8.6. RÉPONSE À LA DEMANDE DE COMPLÉMENTS

PARC ÉOLIEN "LE SOUFFLE DE BEAUCE 2"

- > Communes de Dangeau et Logron (Eure-et-Loir)
- > Parc éolien « Le Souffle de Beauce 2 »
- > Avril 2024

2. DEMANDE DE COMPLÉMENTS N°1 – 7 JUILLET 2023

Figure 4 : EMLACEMENT DES EOLIENNES VIS-A-VIS DE LA CARTOGRAPHIE DEPARTEMENTALE DEFINIE SUITE AUX ETATS GENERAUX DES ENR D'EURE-ET-LOIR, 2022

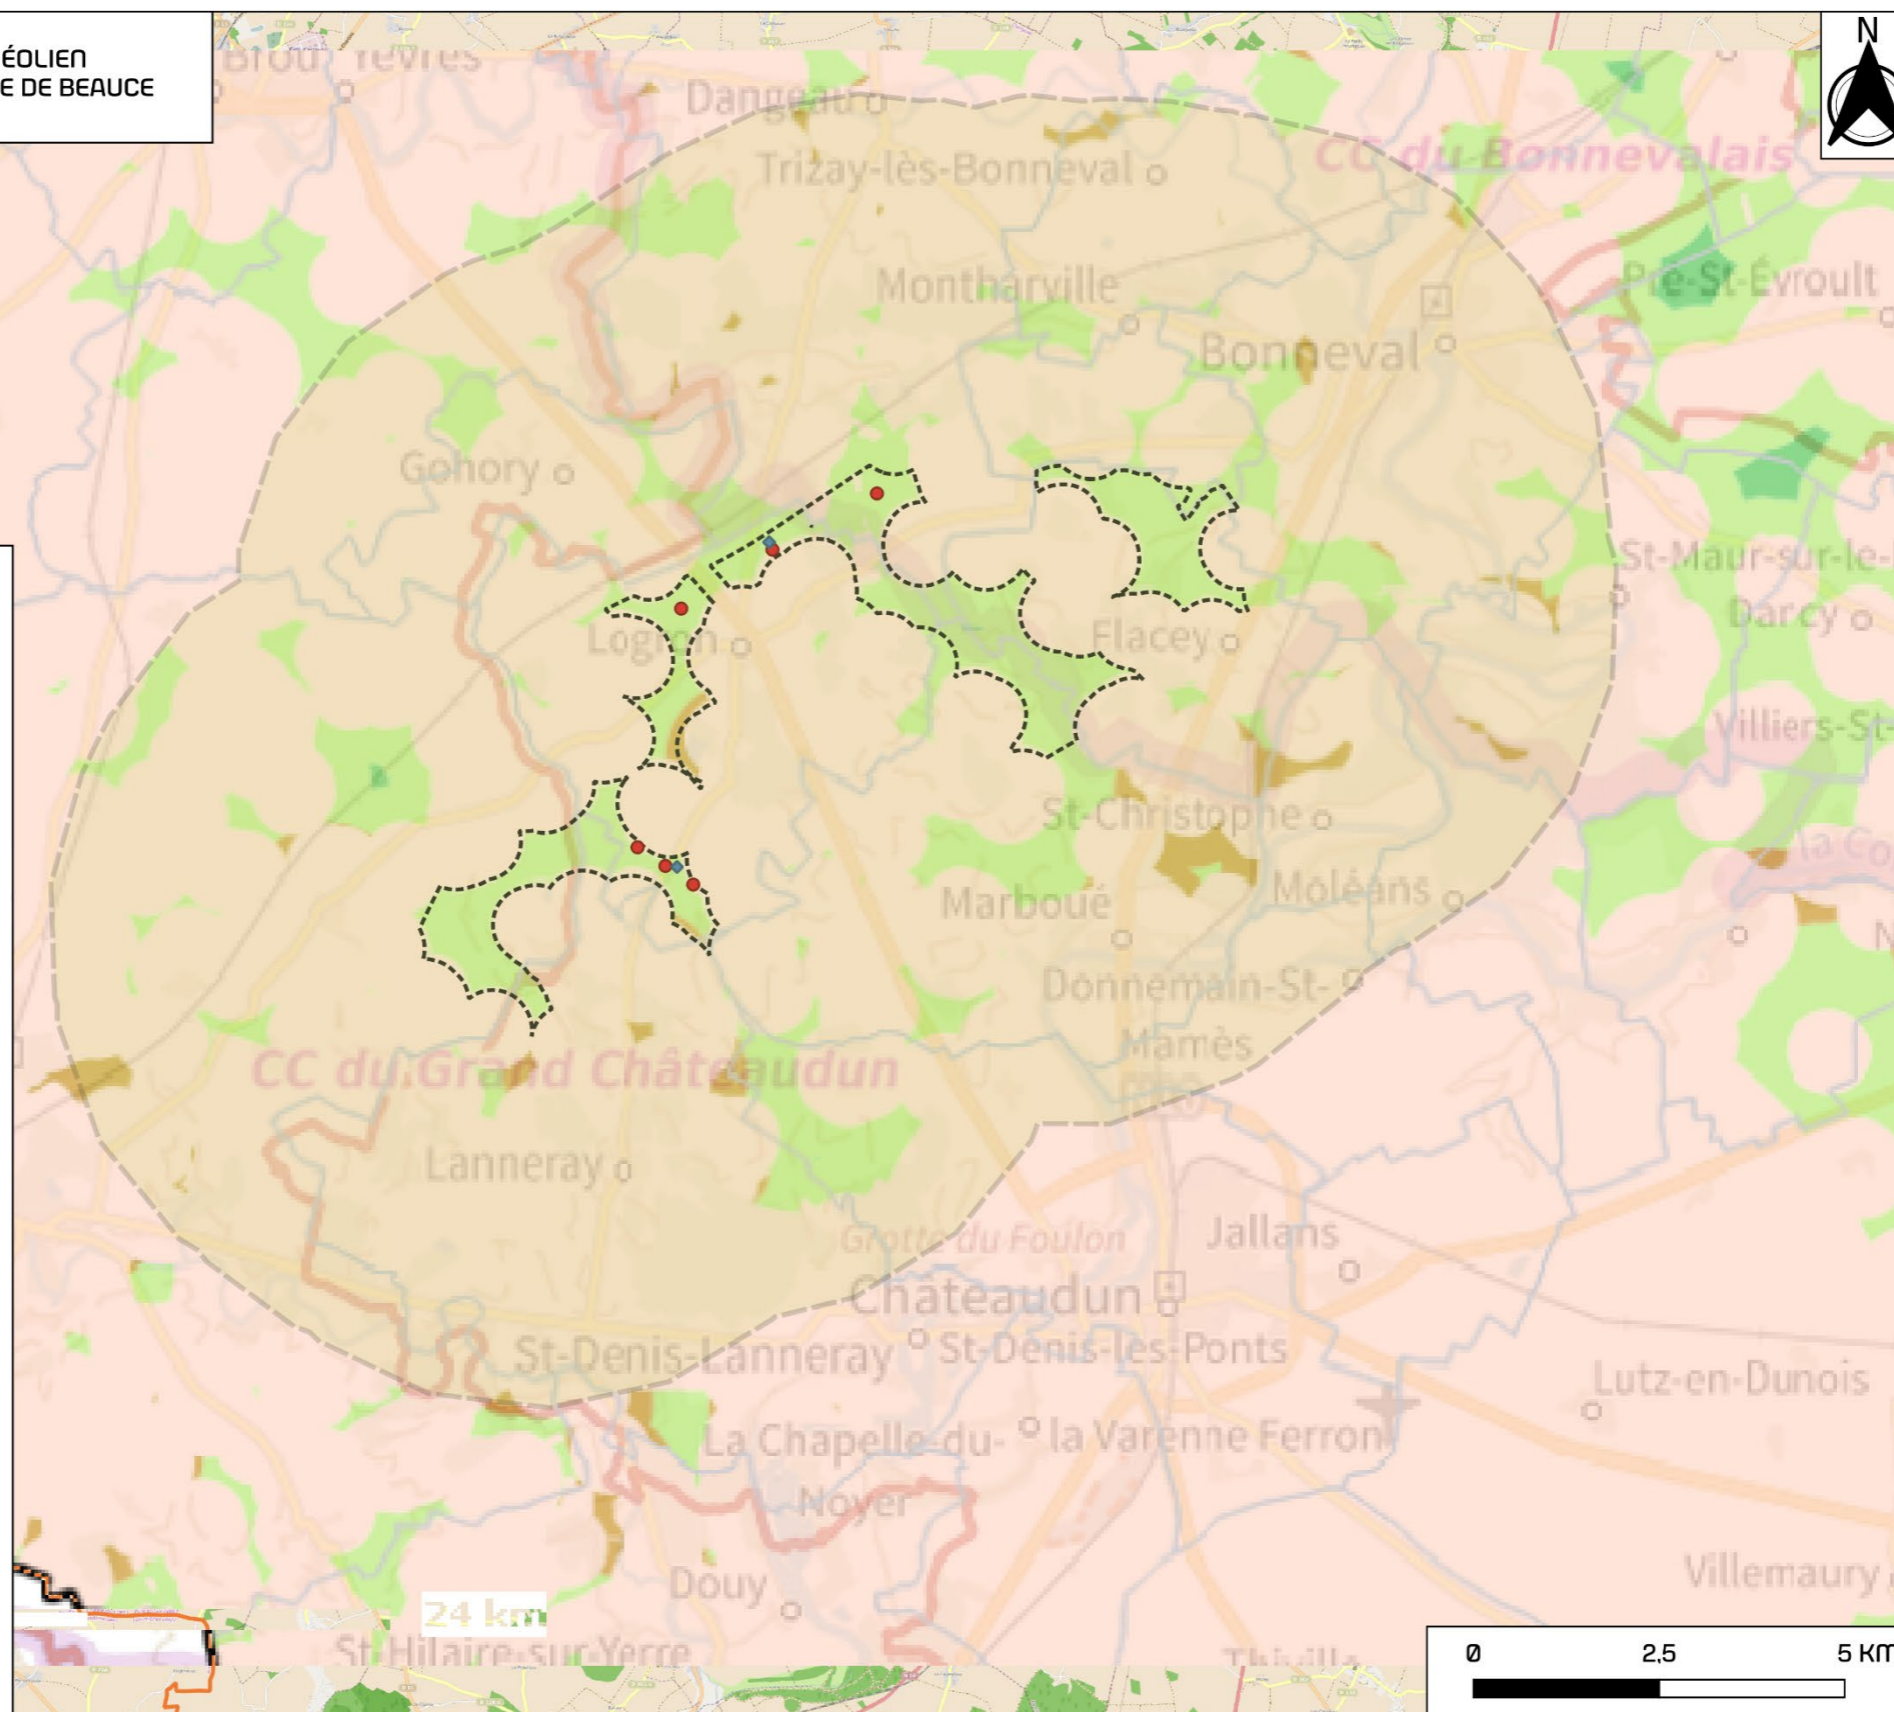
Dans le cas où certaines éoliennes ne seraient pas situées dans les zones les plus favorables de cette cartographie, il conviendra dans le cadre de la mise en œuvre de la séquence ERC, de compléter l'étude des variantes en étudiant les possibilités d'implanter les éoliennes dans les zones les plus favorables de cette cartographie.

Les Zones d'Implantations Potentielles qui ont été définies au début de la réflexion sur le projet et donc avant la réalisation des états initiaux, ne contiennent pas de "Zone de moindre impact". Il convient de signaler que ce récent zonage a été défini après la délimitation des ZIP des projets Le Souffle de Beauce 1 et 2 (délimitation qui date de 2019). Il ne pouvait donc pas être intégré à la réflexion de développement du projet.

Par conséquent, l'analyse des variantes a permis de définir des implantations **sur les zonages les moins sensibles** de la cartographie évoquée.

En conclusion : Les 6 éoliennes des projets Le Souffle de Beauce 1 et 2 ne sont situées ni en « Zone exclue » ni en « Zone à éviter » d'après la cartographie départementale issue des états généraux des ENR en Eure-et-Loir. L'expertise écologique relève que la variante implantatoire retenue pour Le Souffle de Beauce 1 et celle retenue pour Le Souffle de Beauce 2 sont de surcroît éloignées des éléments boisés. La détermination des projets a permis d'éviter au maximum les zones humides.

Figure 5 : PERIMETRES DE CAPTAGE D'EAU POTABLE

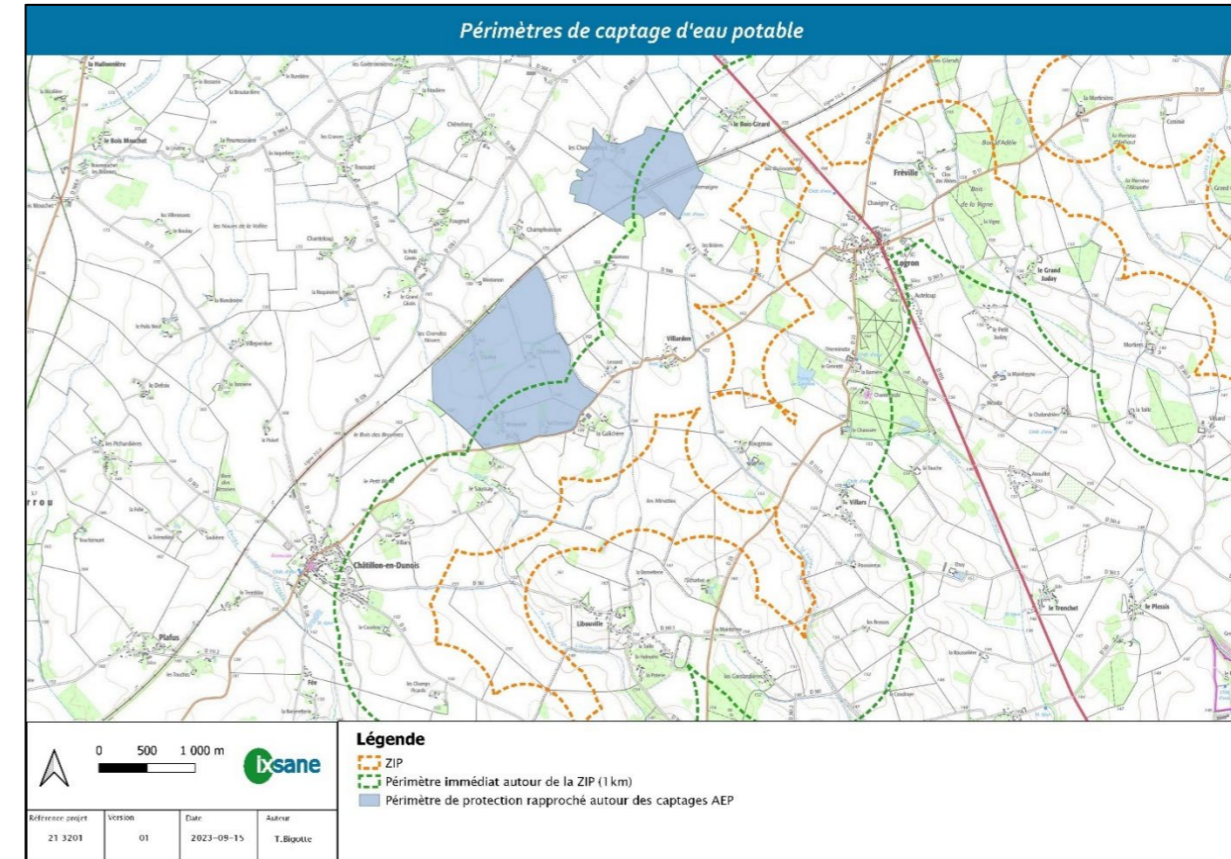
Plusieurs captages d'alimentation en eau potable actifs sont situés à proximité de la zone d'implantation du projet.

On retrouve au sein du périmètre immédiat, le périmètre de protection rapproché de deux captages d'alimentation en eau potable. Ces captages sont les suivants :

- Le captage BSS000XZXN (03256X0035/AEP), dit Les Cormiers Chatillon en Dunois, d'une profondeur de 42 m et situé sur la commune de Vald'Yerre ;
- Le captage BSS000XZFS (03252X0009/F), dit Les Brières, d'une profondeur de 40 m et situé sur la commune de Logron.

Les éoliennes ne sont pas comprises dans les périmètres de protection de ces captages.

Figure 8 : DEMARCHE DE PROSPECTION SUIVIE PAR RP GLOBAL

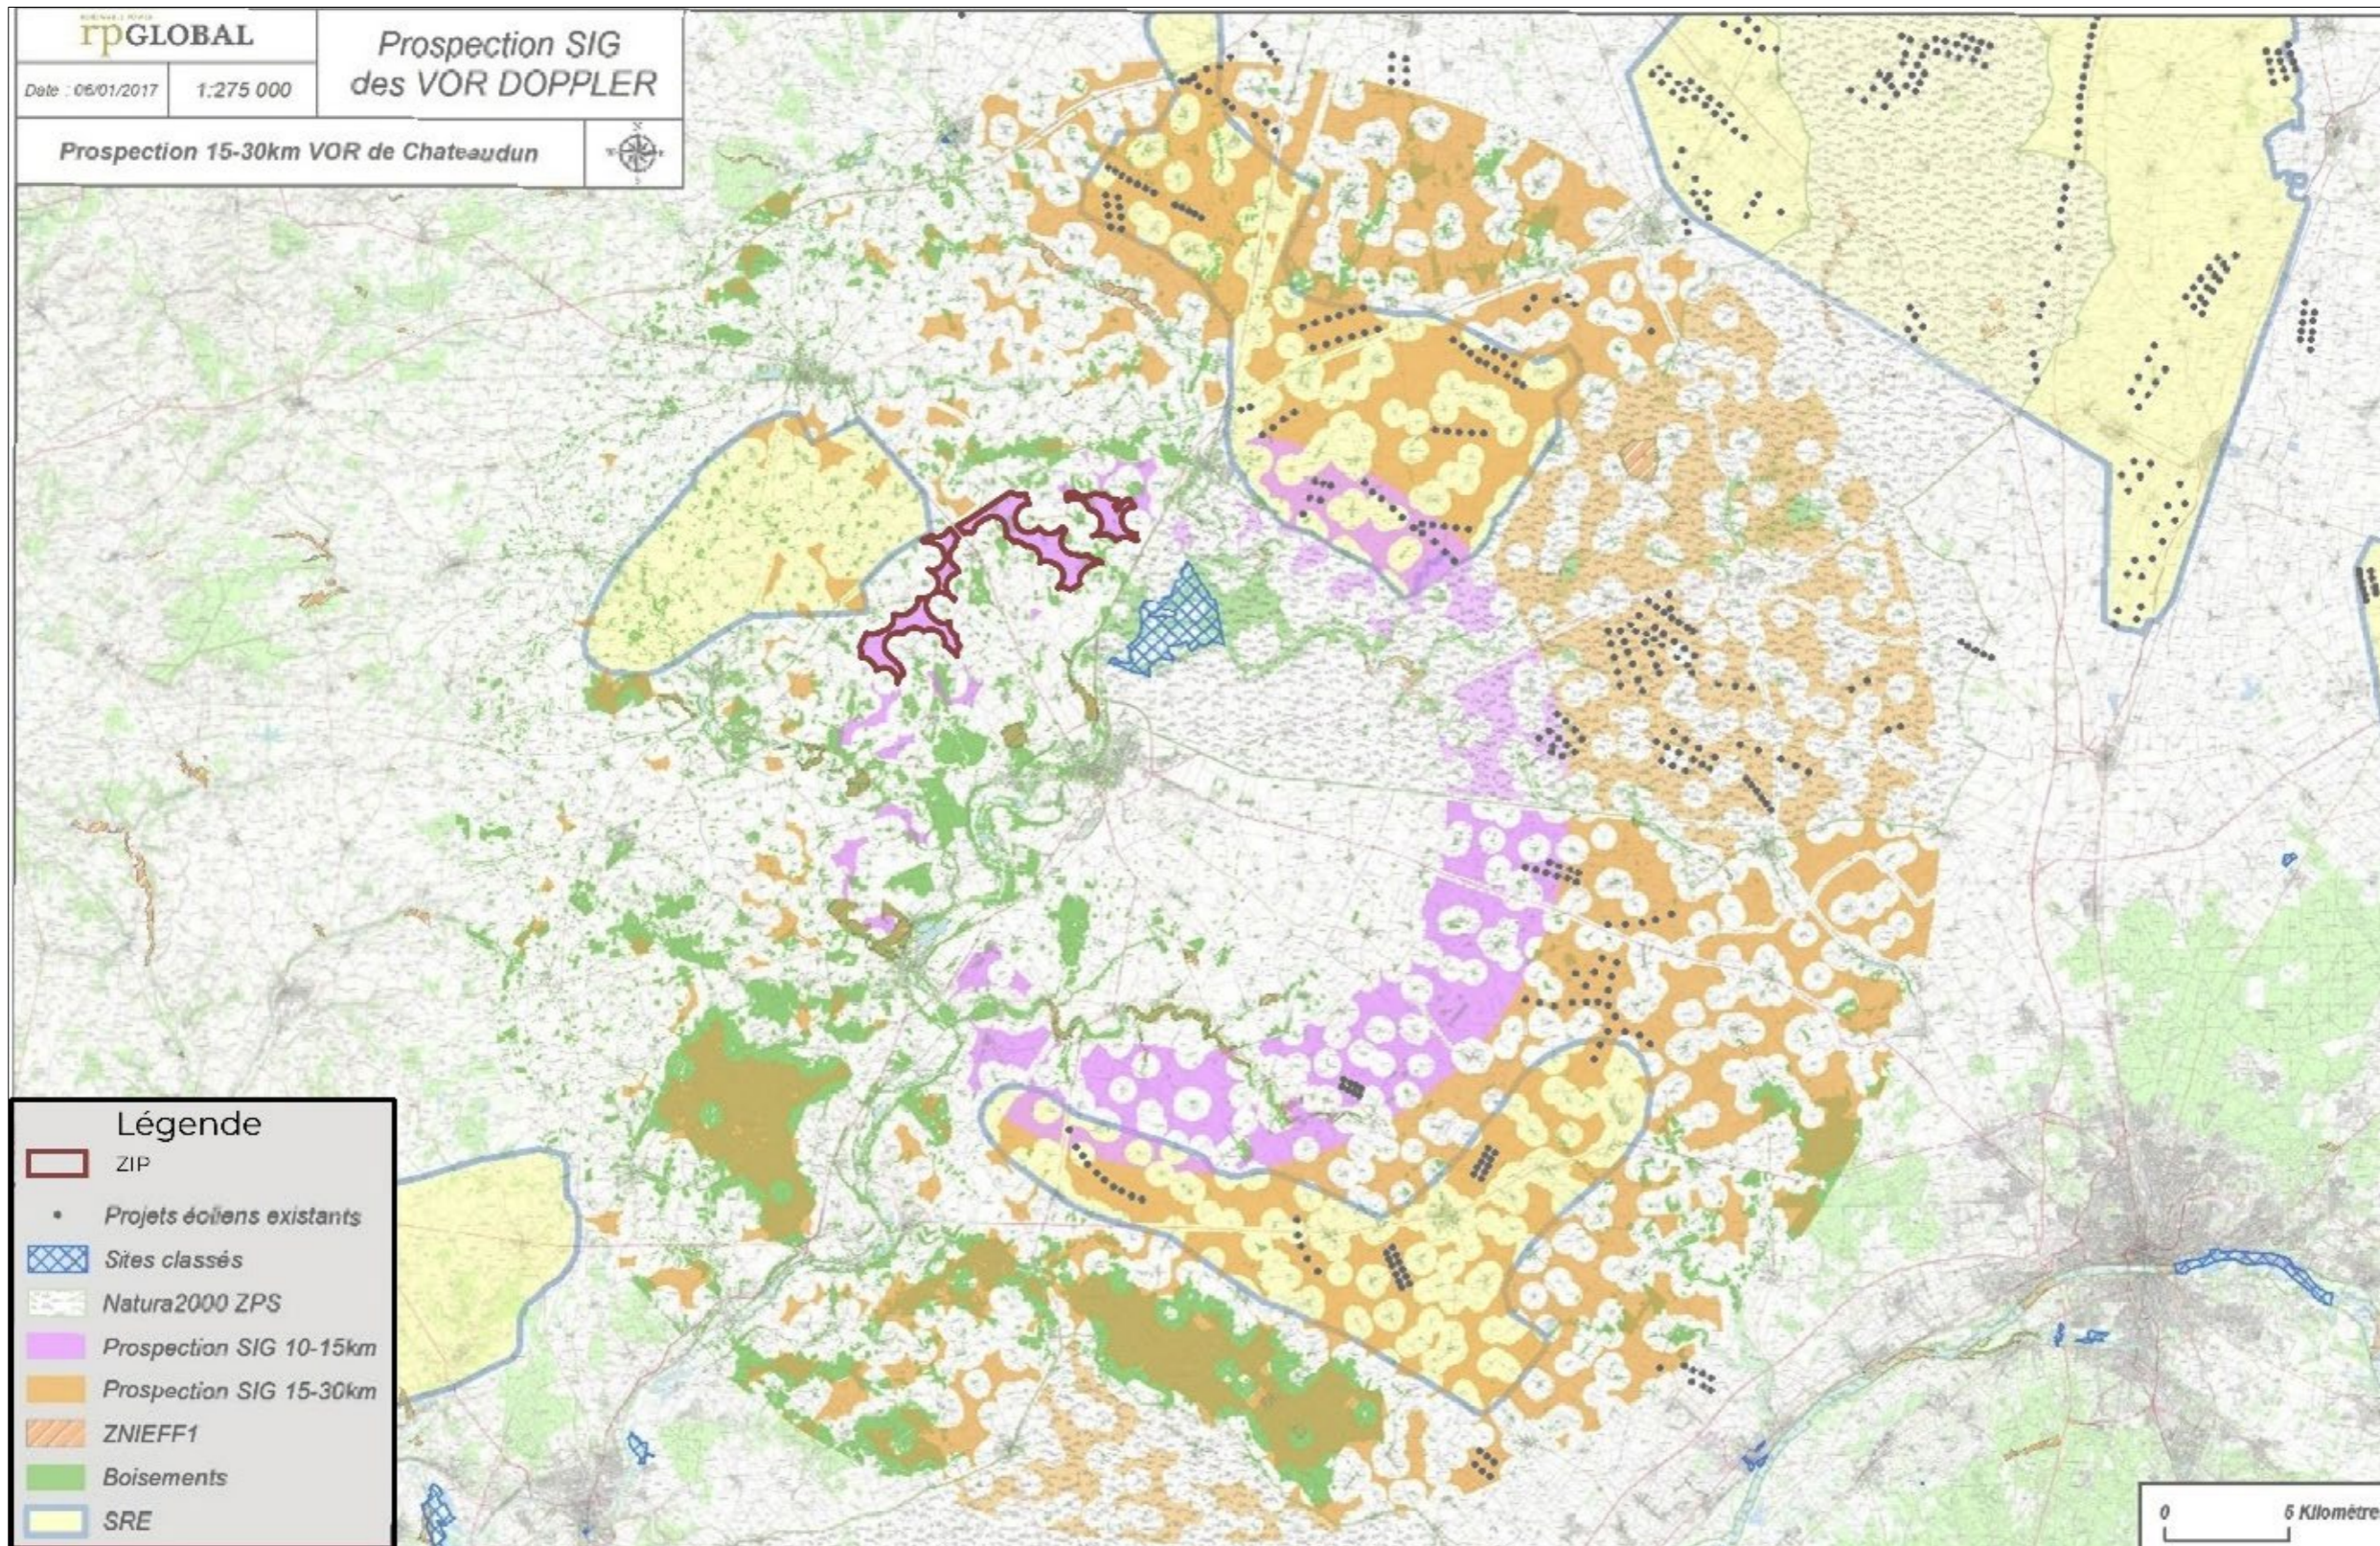
Je vous demande de justifier le choix du site d'implantation. En effet, un regroupement avec des parcs existants est à étudier, l'objectif poursuivi étant d'éviter le mitage du territoire.

La démarche prospective menée par RP Global sur le territoire a été initiée en 2017. Une nouvelle zone favorable à l'implantation d'éoliennes émerge en raison de l'annonce du démantèlement du radar militaire de Châteaudun. Jusqu'alors, cette installation représentait une contrainte rédhibitoire empêchant l'implantation d'éoliennes jusqu'à 20 km et restreignant fortement les possibilités jusqu'à 30 km. La démarche menée par RP Global a consisté à se concentrer sur une zone localisée entre 10 et 15 km du radar, au nord de celui-ci. Une carte de localisation est présentée ci-après.

Une Zone d'Implantation Potentielle (ZIP) a alors été définie, objet de l'état initial de l'environnement.

La logique suivie par RP Global est donc une logique d'**implantation d'une nouvelle zone**, et non une logique d'extension de l'existant. Le contexte éolien existant est éloigné du radar, par définition celui-ci représentant une contrainte rédhibitoire à l'implantation d'aérogénérateurs. D'autre part, l'étude paysagère et patrimoniale souligne qu'en raison de la distance importante entre les éoliennes du présent projet et le contexte éolien, dont les projets indiqués dans cette remarque, les risques d'impacts cumulés sont faibles.
